## ZARZĄD DRÓG MIEJSKICH

ZDM/DPZ/1391/16/ZZ  
ZDM – DPZ.3411.708.2016.EKW

Dot.: postępowania prowadzonego w trybie przetargu nieograniczonego na: **Opracowanie dokumentacji projektowej dla infrastruktury rowerowej wraz z pełnieniem nadzoru autorskiego.**

**Nr postępowania DPZ/84/PN/72/16.**

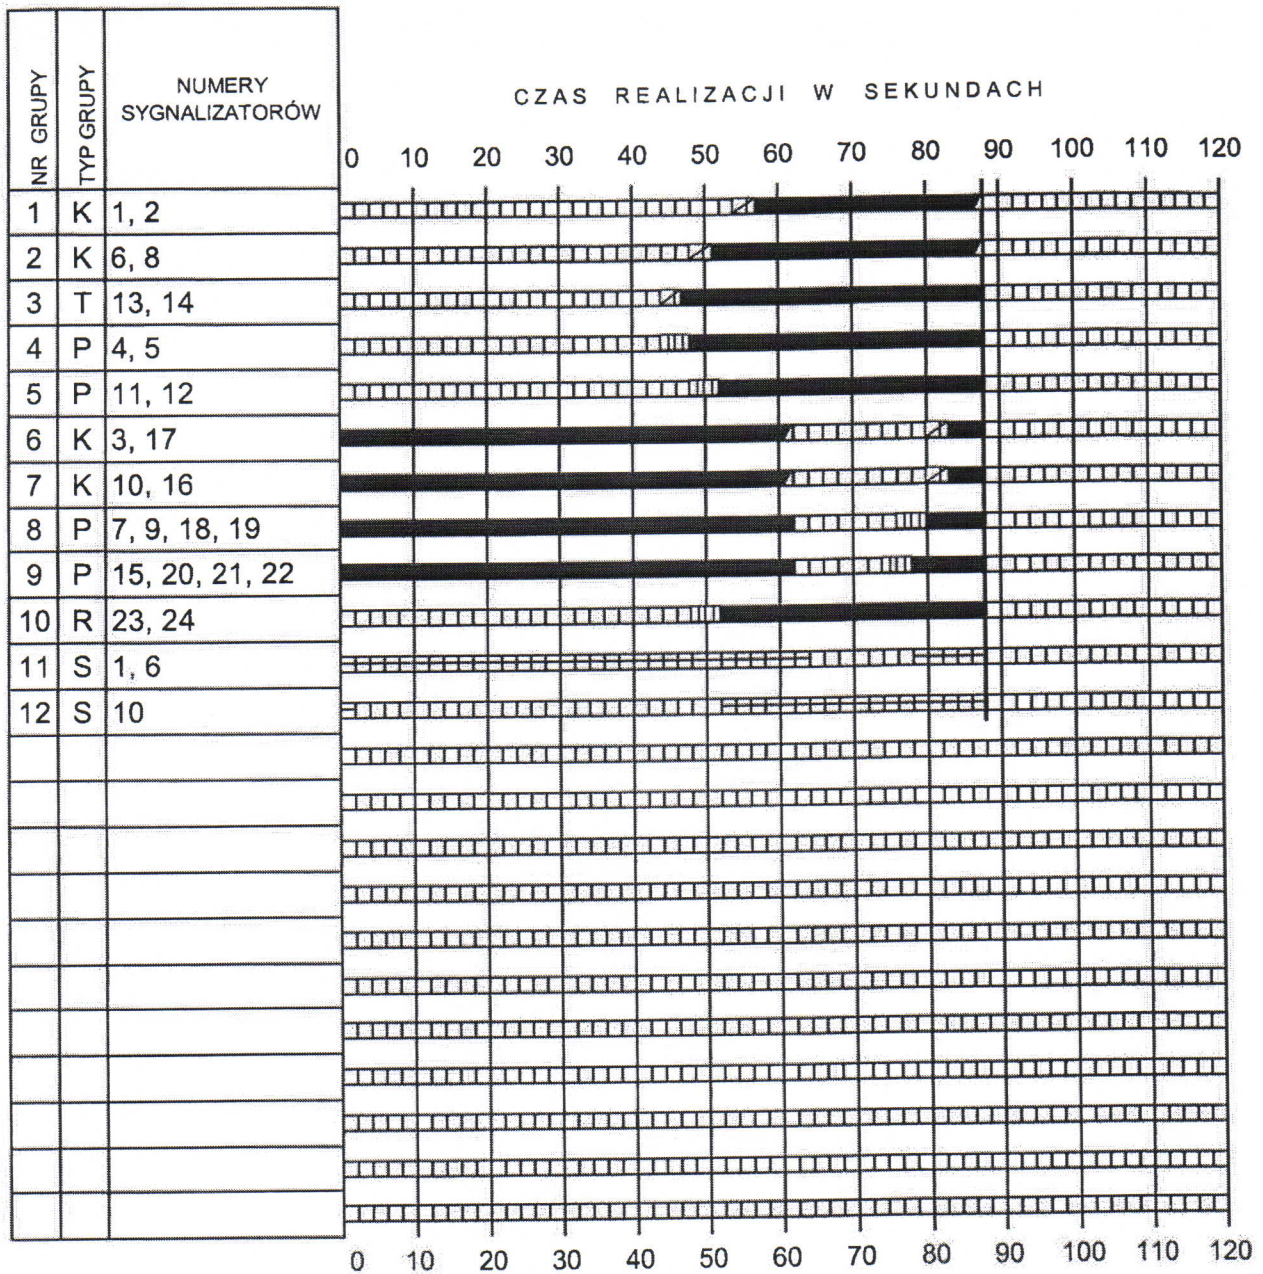
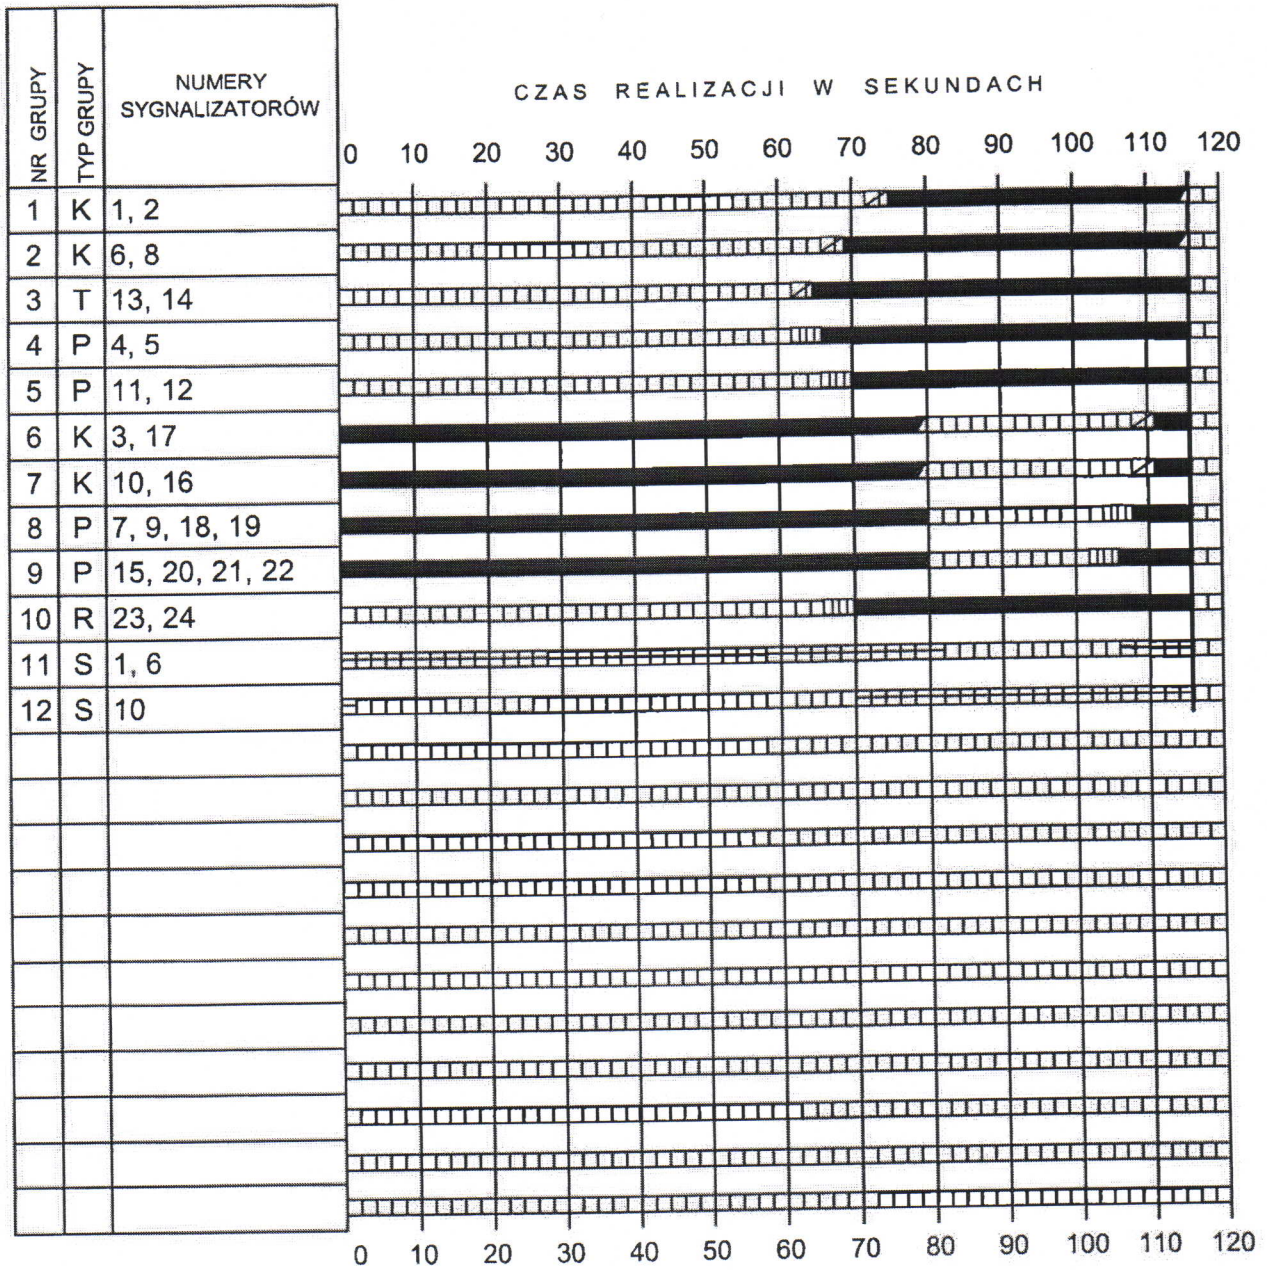
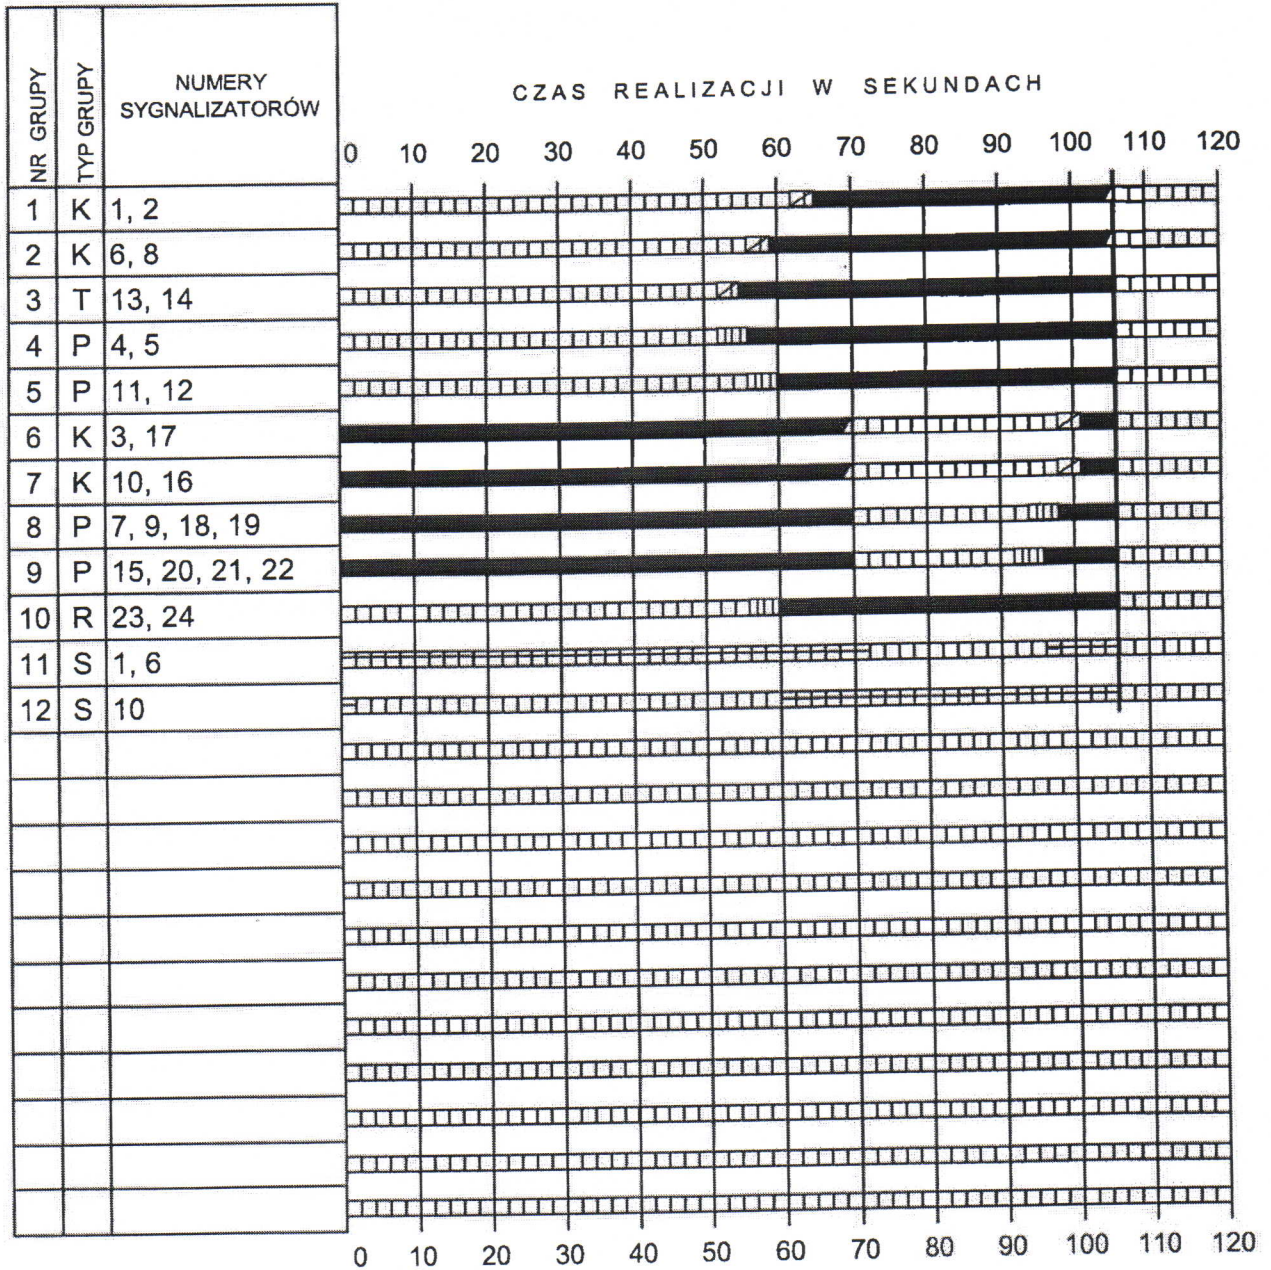
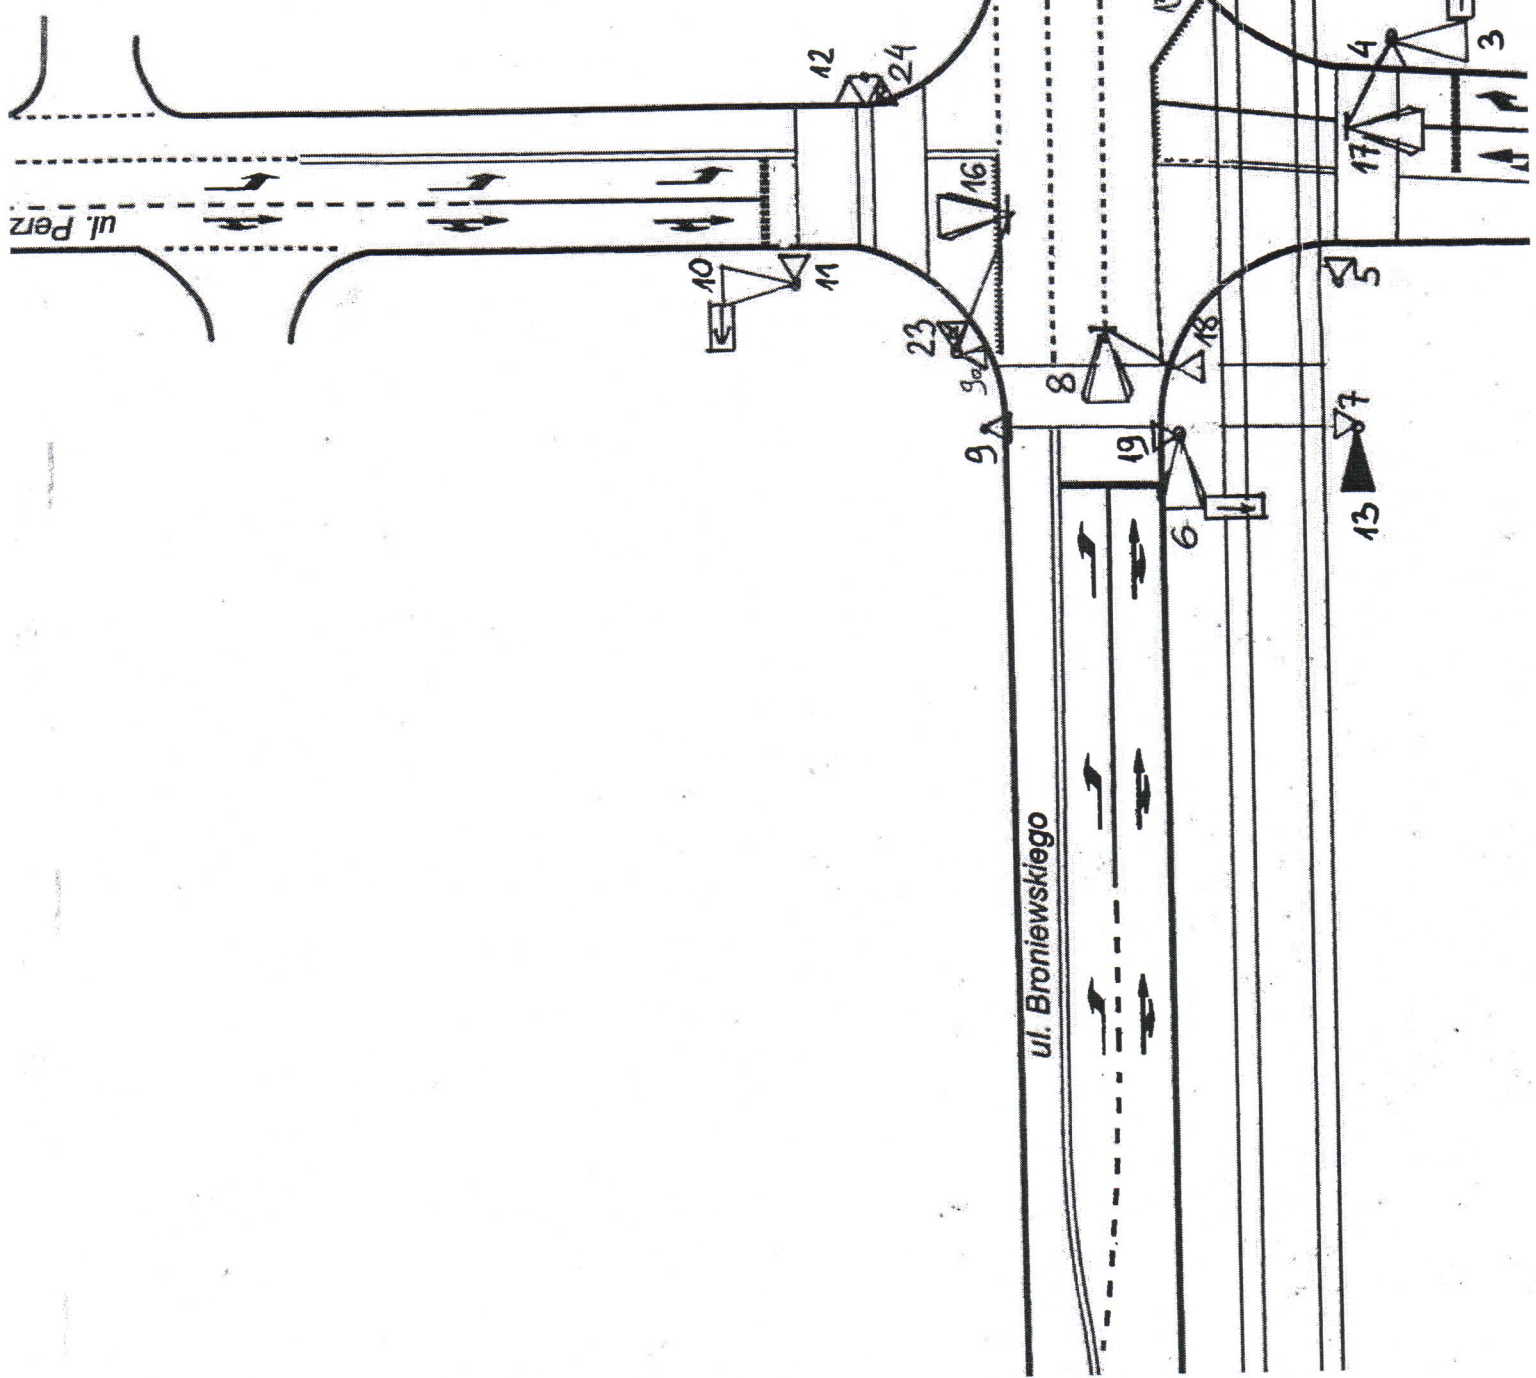
Z uwagi, iż Zamawiający równocześnie ma szczególną funkcję tj. jest zarządcą pasa drogowego w którego gestii leży również istniejąca sygnalizacja świetlna, prosimy o udostępnienie inwentaryzacji oraz wstępnych warunków dla przebudowy sygnalizacji świetlnej będącej przedmiotem zamówienia tj. na przedmiotowym odcinku dróg (np. kwestia uwzględnienia akomodacji, koordynacji, wymiany sterowników, zmiany sposobu zasilania itp.).

Inwentaryzacja dla sygnalizacji świetlnej Broniewskiego/Rudnickiego została przekazana jako załącznik.

Warunki techniczne dot. przebudowy sygnalizacji świetlnej zostaną wydane po uzyskaniu zatwierdzonego projektu organizacji ruchu
